改善箇所説明図

通称名:メガーヌR.S.

潤滑オイルパイプ

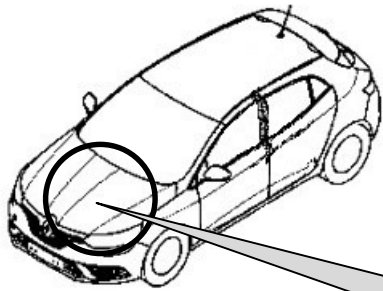
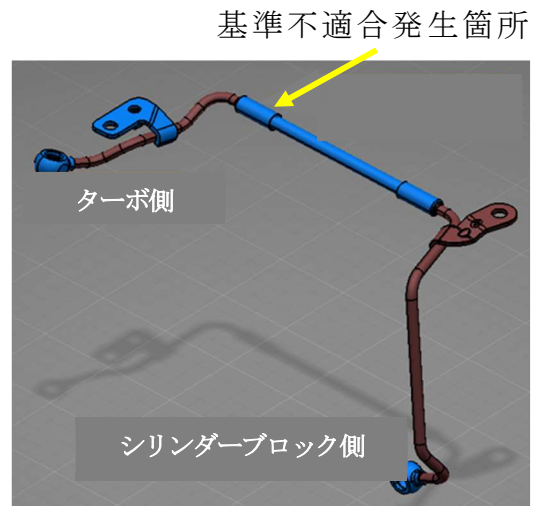
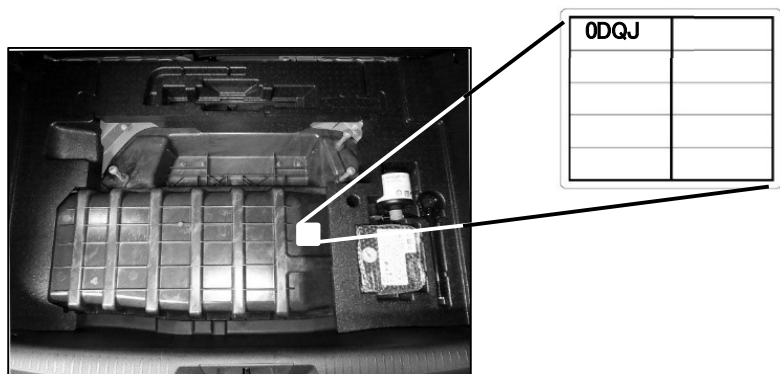
ターボチャージャーの潤滑オイルパイプに亀裂が生じてオイル漏れが発生し、車内でのオイル臭や警告灯が点灯することがある。また最悪の場合、発煙に至るおそれがある。

全車両、ターボチャージャーの潤滑オイルパイプを対策品に交換する。

改善箇所説明図

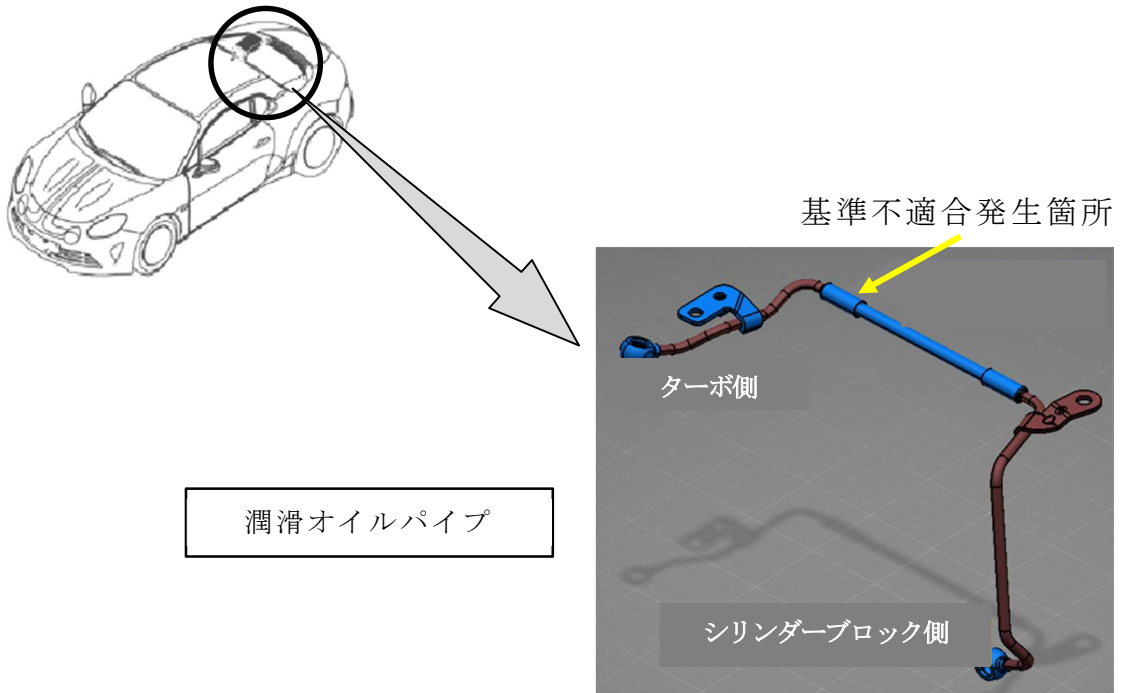
ターボチャージャーの潤滑オイルパイプに亀裂が生じてオイル漏れが発生し、車内でのオイル臭や警告灯が点灯することがある。また最悪の場合、発煙に至るおそれがある。

全車両、ターボチャージャーの潤滑オイルパイプを対策品に交換する。
